Aan: College van Burgemeester en Wethouders van Dongeradeel
Postbus 13
9290 AA Kollum

BETREFT : TOELICHTING BEPLANTING EN OMHEINING OP HET PERCEEL

Situatie buitenuitloop en beplanting
Het Waddenei Mockamawei 18
9121 CB te Aalsum.

Situatie buitenuitloop, omheining en beplanting. Het Waddenpark Mockamawei 18 9121 CB te Aalsum.	adviseur	getekend	datum	18 Juni 2019
	wijz. a	b	c	
	schaal	1 : 2000	formaat	A2
	projectno.	bladnr.

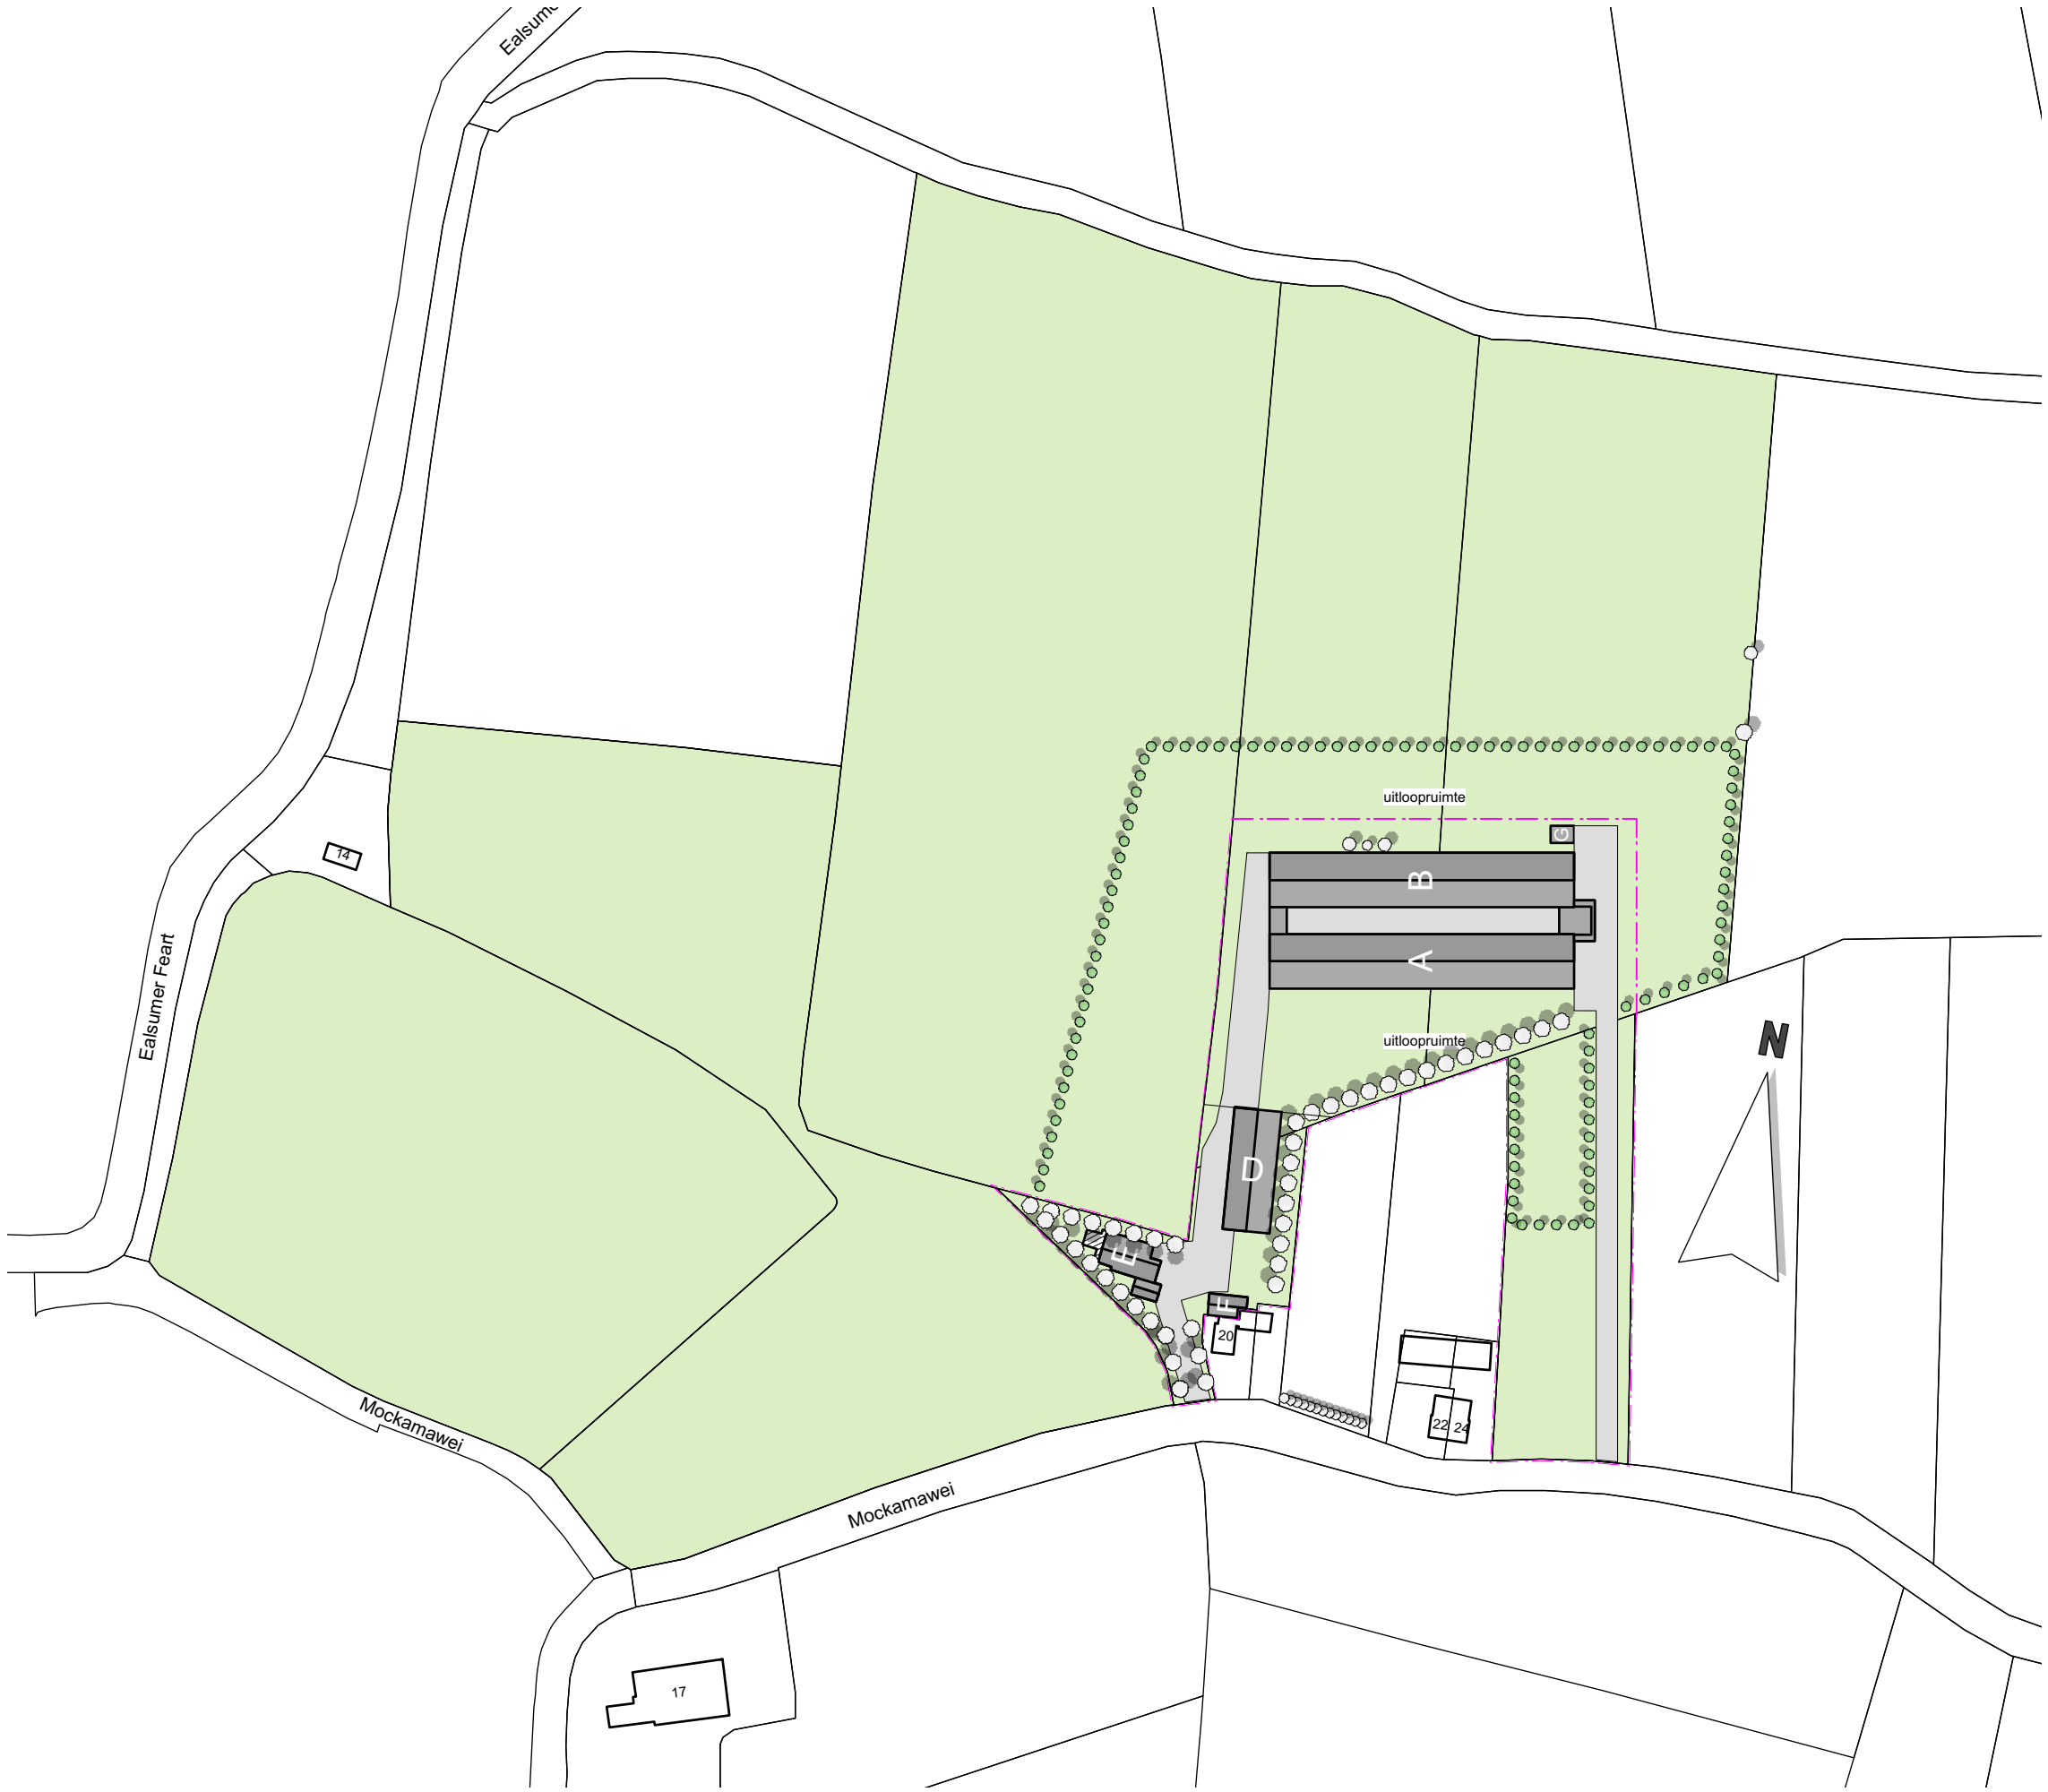
Zojuist hebben we nog even telefonisch contact gehad. Ik heb toen aangegeven dat ik nog even met mijn collega's zou overleggen over de motivering die je hebt gegeven en de tekeningen. Zou je het plan nog op de volgende punten kunnen aanvullen:

Hekwerk en beplanting graag op 1 tekening, zodat duidelijk wordt dat hekwerk in beplanting komt.

Hekwerk hoger dan 1 meter moet in beplanting. Je gaf aan dat het nu niet overal zo is. Als hekwerk aan buitenzijde staat, dan nog 1 rij gemengd bosplantsoen (plantafstand om ca 1,5 meter) ervoor. Dan is het hekwerk niet zichtbaar en is het landschappelijk goed ingepast. Het is denk ik goed om een aparte detail tekening te maken, waaruit het principe duidelijk wordt dat het hekwerk in de beplanting komt.

Wil je op de tekening aangeven dat wat nu een rijtje bomen lijkt eigenlijk gemengd bosplantsoen is van 5 meter breed, inclusief soorten en onderlinge plantafstand (zoals nu in de motivering staat).

Naar aanleiding van telefonisch contact met 5.1.2e, gisteren, ontvangt u in de bijlagen een nadere toelichting en een tekening met wijziging in de hoogte van de omheining en aanvulling van de beplanting op het perceel.

De omheining wordt aan de buitenzijde van de beplanting aangebracht zodat de dieren gebruik kunnen maken van de bodem onder de beplanting en deze schoon houden.

De omheining kan niet aan de uitloopzijde van de beplanting worden geplaatst omdat de dieren er dan geen gebruik van kunnen maken. Tevens is het onderhoud van de (bestaande) bomen of van het bosplantsoen dan niet mogelijk door de aanwezigheid van de omheining. Langs de sloot nabij huisnummer 24 is eerst een grasstrook van 5 meter, dan de heining en daarna het bosplantsoen. Dit is om het onderhoud aan de sloot te kunnen uitvoeren.

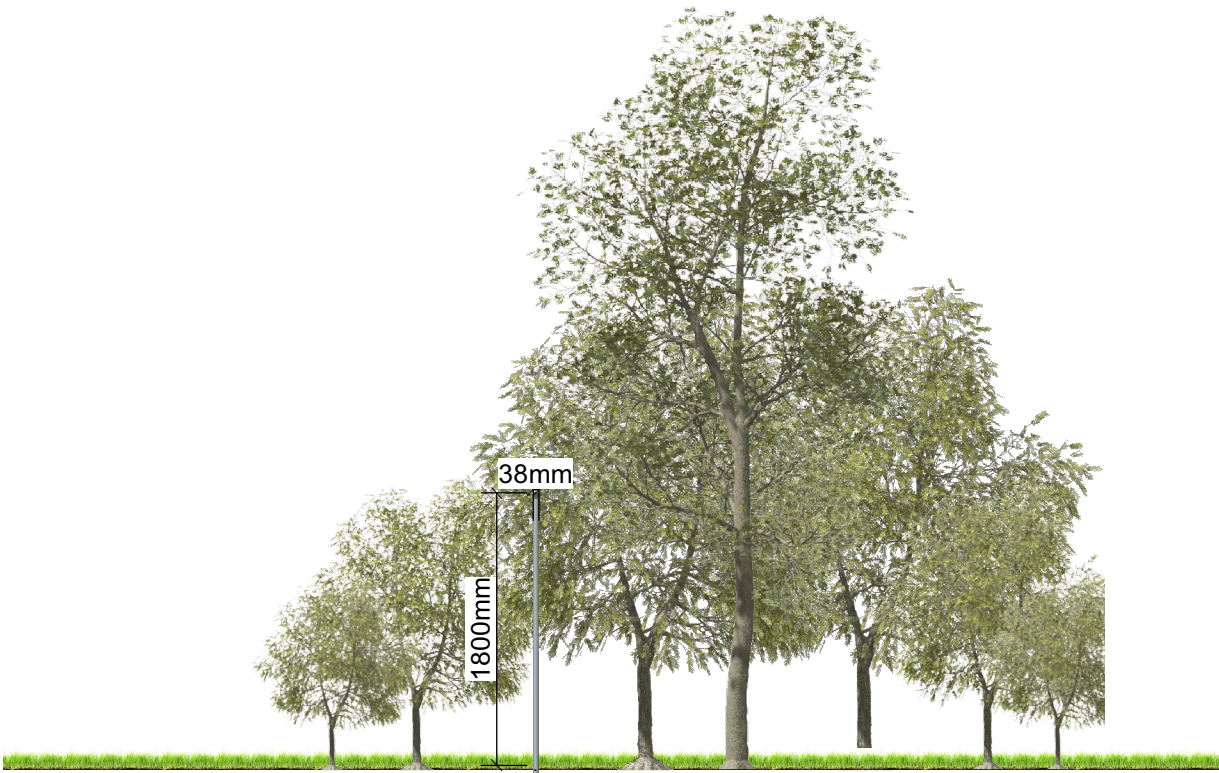
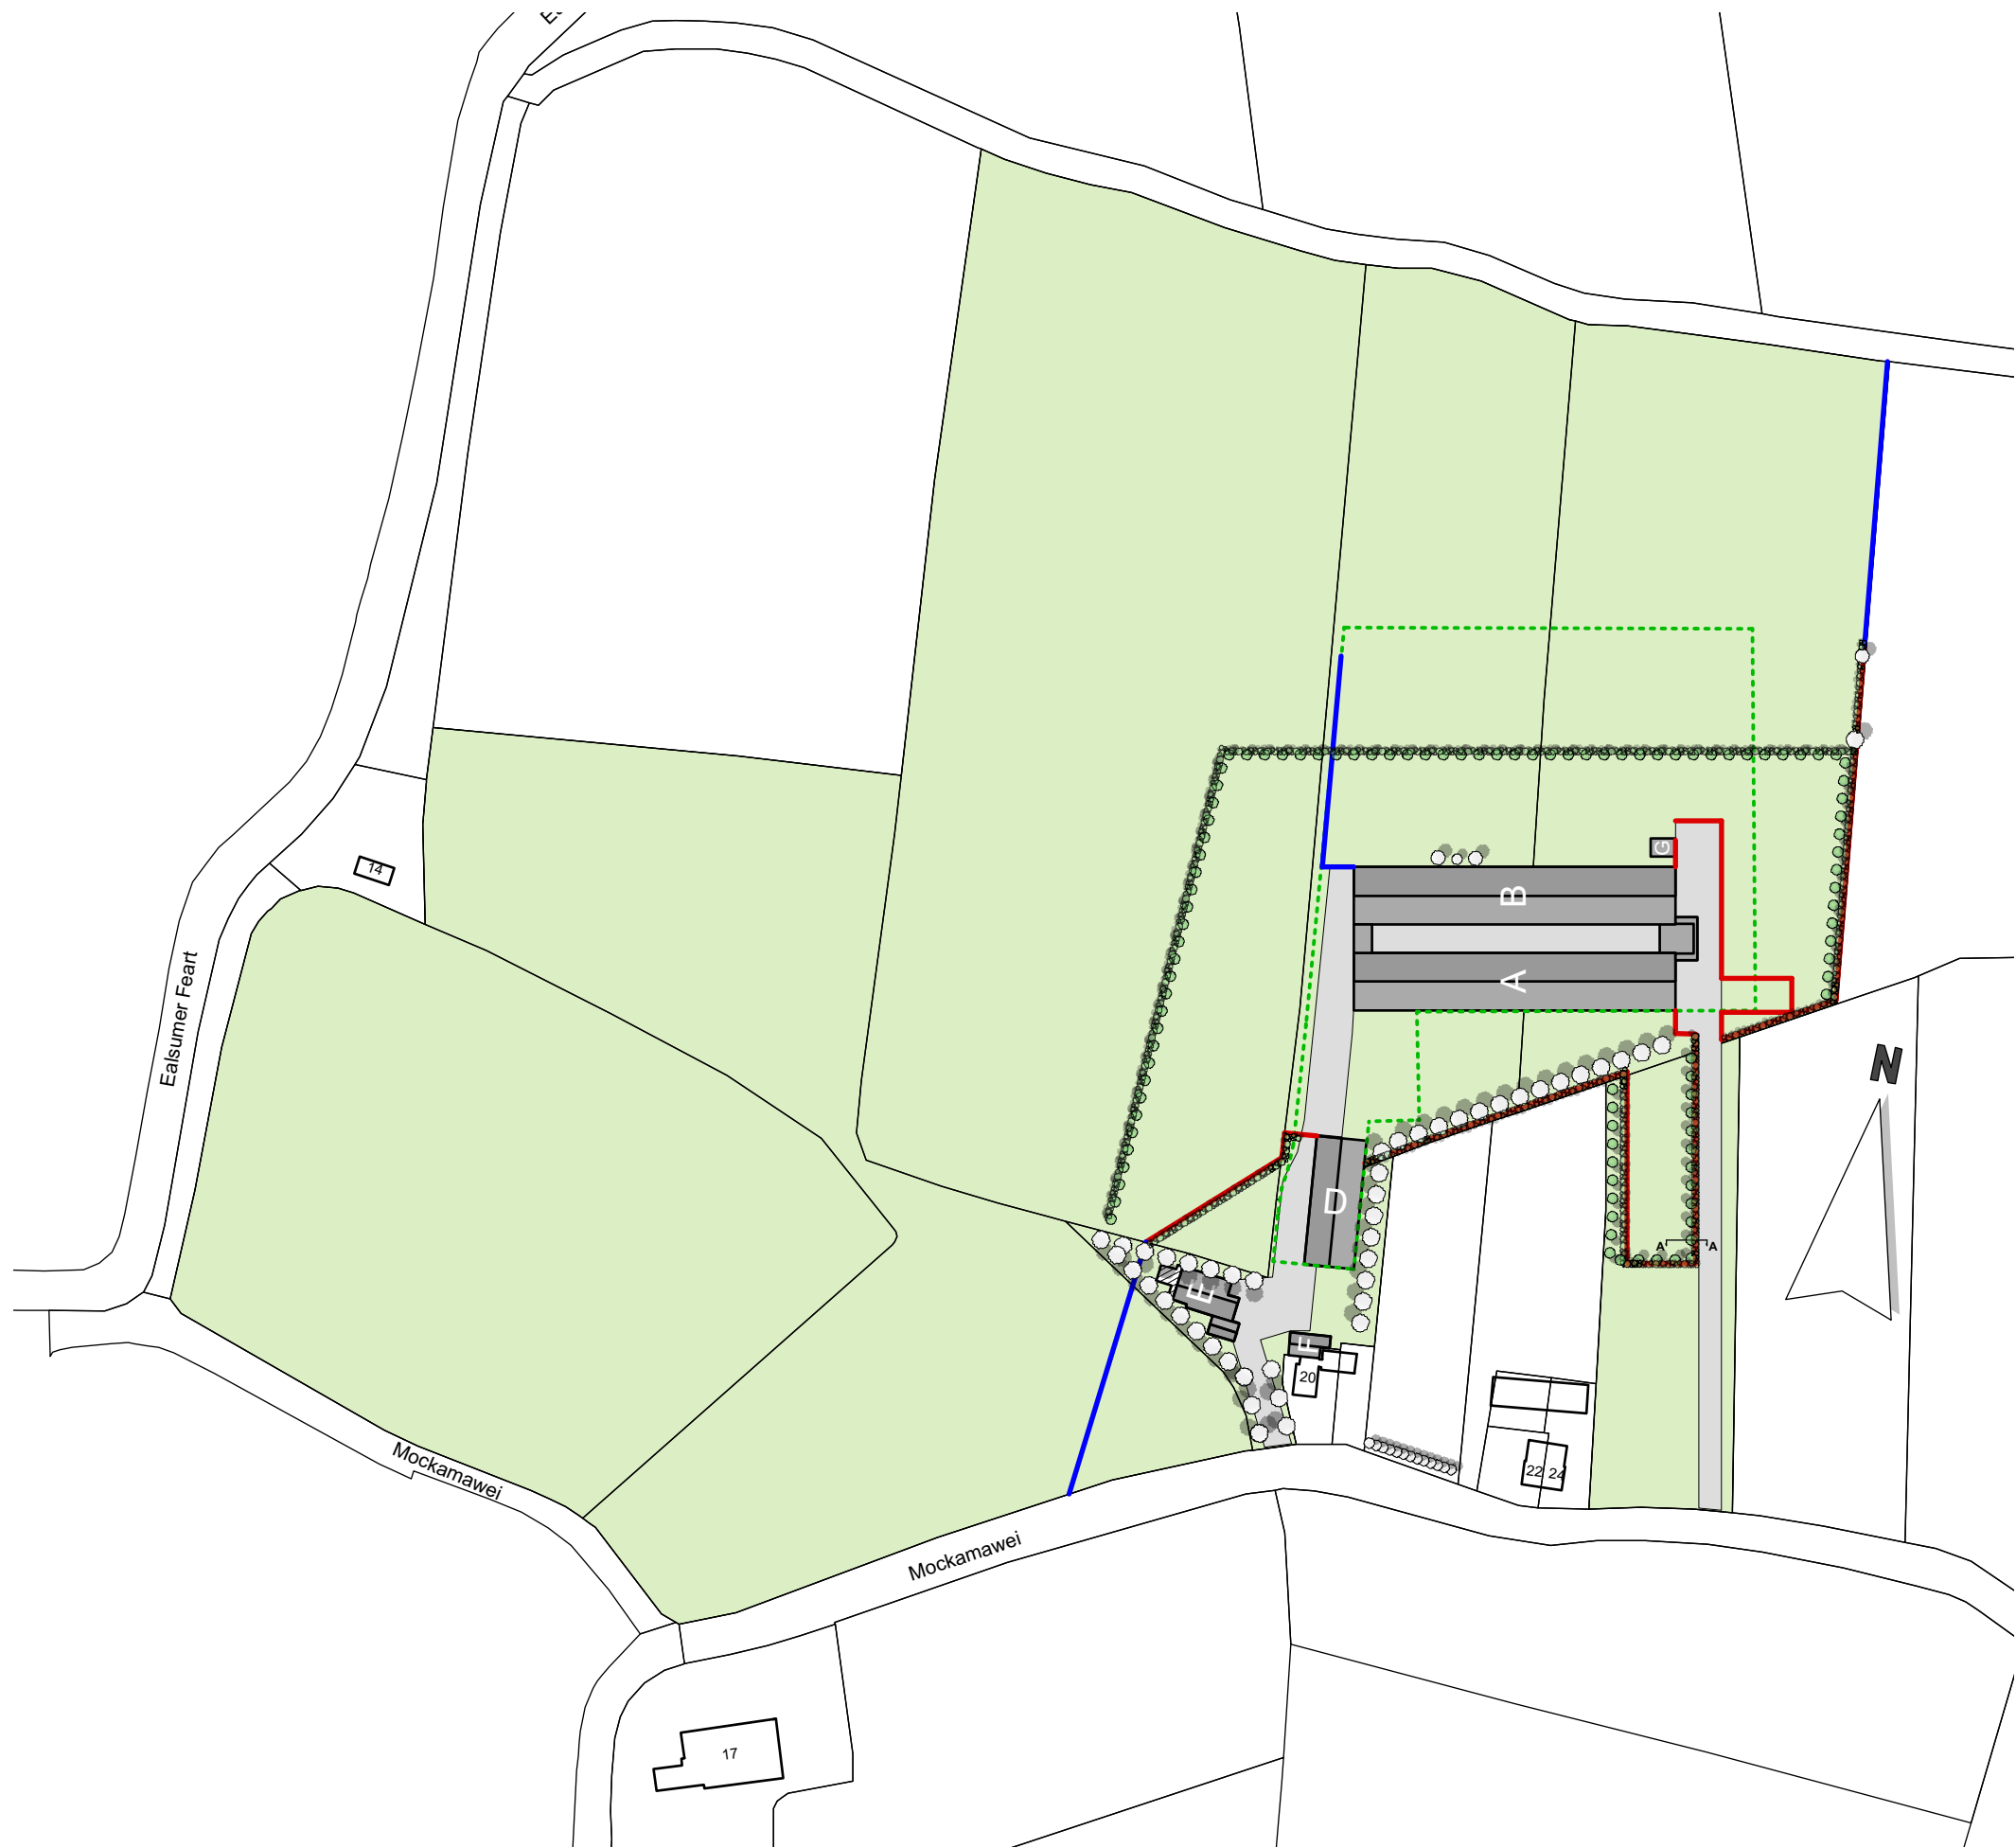
- Het voorgestelde hekwerk oogt door zijn positie voor de voorgestelde erfbeplanting met name aan de straatgerichte zijde nog te nadrukkelijk. Een positie meer 'in' de erfbeplanting kan deze kritiek mogelijk ondervangen.

Wij stellen voor de kritiek te ondervangen door het hekwerk aan de straatgerichte zijden door middel van erfbeplanting te maskeren en dit op te nemen als voorwaarde in de vergunning. Voor de beoordeling van een gewijzigd voorstel verwachten wij een nieuwe aanvraag.

De omheining wordt aan de buitenzijde van de beplanting aangebracht zodat de dieren zoveel mogelijk gebruik kunnen maken van de bodem onder de beplanting en deze schoon houden. Langs het overgrote deel van de omheining zal op verzoek van gemeente Noardeast-Fryslân naast het bestaande bosplantsoen en de omheining nog een extra rij beplanting worden aangebracht.

Op verzoek van de gemeente zal er een extra rij beplanting aan de buitenzijde van de heining worden aangebracht.
